● 今回の区域変更についてのご説明

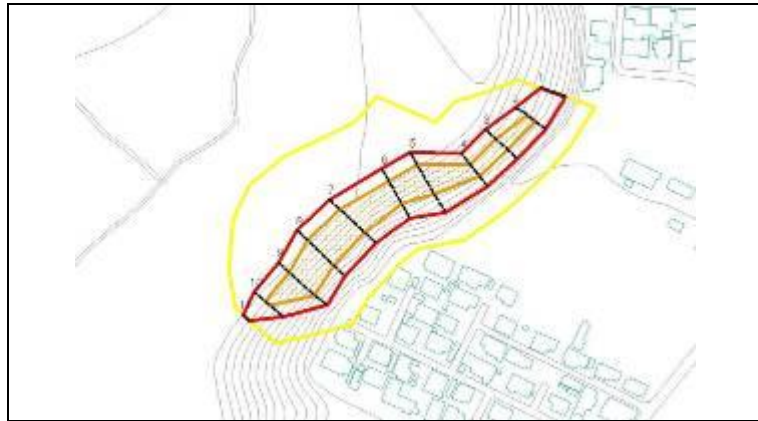
今回の再調査では、以前に土砂災害警戒区域を設定した時と比べて、地形の改変があるか、対策施設に変状があるかを重点的に調査しました。その結果、林地開発により斜面が掘削されたため、その箇所について土砂災害警戒区域（イエローゾーン）及び土砂災害特別警戒区域（レッドゾーン）の形状を変更しました。
